Avis délibéré

sur le projet de plateforme logistique située sur le territoire de la commune de Toury (45)

porté par la société SAS Toury 2022

N°MRAe 2022-3772

<u>Trafic moyen en jour ouvré (2 sens) avant mise en œuvre du projet</u> (site du projet identifié par la flèche, source : étude d'impact, annexe 6)

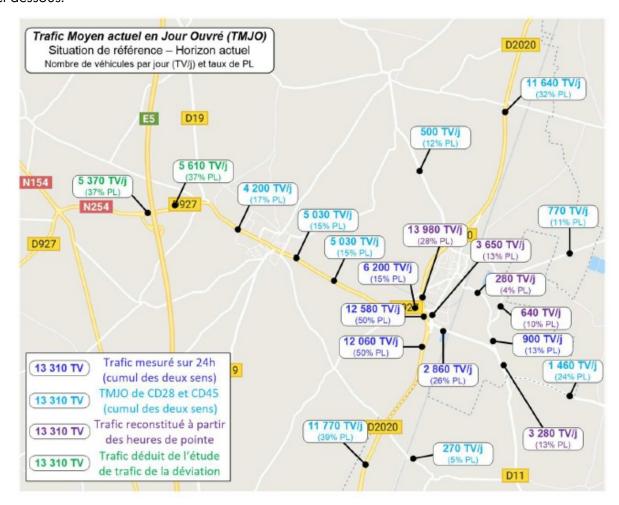
Le dossier présente également le détail des calculs de capacité des carrefours du secteur d'étude.

L'étude fait état d'une circulation actuelle fluide sur le secteur et indique que le trafic se concentre principalement sur la RD2020. La RD927 à l'ouest en direction de Janville apparaît comme un second axe structurant qui permet notamment de rejoindre l'A10. La RD927 concentre à l'est plus de moitié moins de trafic que sa section ouest. L'étude des carrefours a révélé des réserves de capacité importantes.

L'étude indique un trafic moyen de 14 000 véhicules/jour au niveau de Toury (dont 28 % de poids lourds) sur la RD2020 et un trafic moyen de 6 200 véhicules (dont 15 % de poids lourds) sur la RD967 également au niveau de Toury.

<u>Trafic moyen en jour ouvré (2 sens) après mise en œuvre du projet global, en 2025</u> (source : étude d'impact, annexe 6)

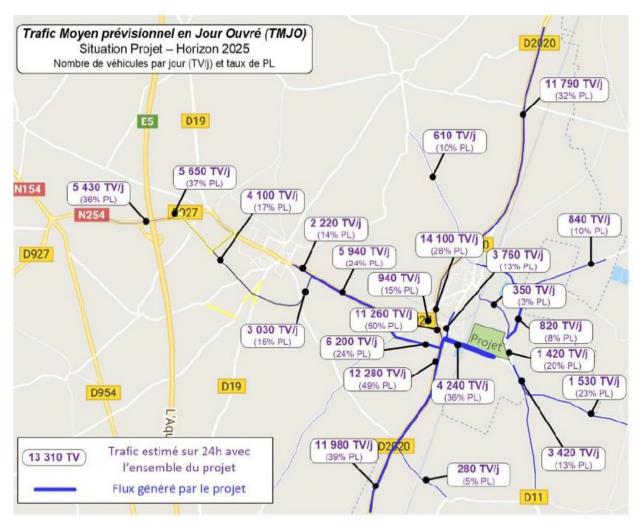
L'étude présente le trafic moyen prévisionnel avec la mise en service de la déviation à l'horizon 2024 sans la réalisation du projet, puis le trafic moyen journalier à l'horizon 2024 et à l'horizon 2025 sur les axes desservant le projet :

- à l'horizon 2024 :
 - + 41 % sur la RD3.13 juste avant qu'elle rejoigne la RD927 ;
 - + 42 % sur la RD927, le long du projet le trafic moyen journalier;
 - + 23 % sur la RD3.13 qui rejoint la RD222;
 - + 21 % sur la RD3.13 qui rentre dans Toury ;

- + 15 % sur la déviation de Janville ;
- à l'horizon 2025 :
 - + 58 % sur la RD3.13 juste avant qu'elle rejoigne la RD927;
 - + 48 % sur la RD927, le long du projet le trafic moyen journalier;
 - + 28 % sur la RD3.13 qui rejoint la RD222;
 - + 25 % sur la RD3.13 qui rentre dans Toury;
 - + 18 % sur la déviation de Janville.

Le projet sera donc à l'origine d'une augmentation très significative du trafic routier et des nuisances associées (voir 4.1).
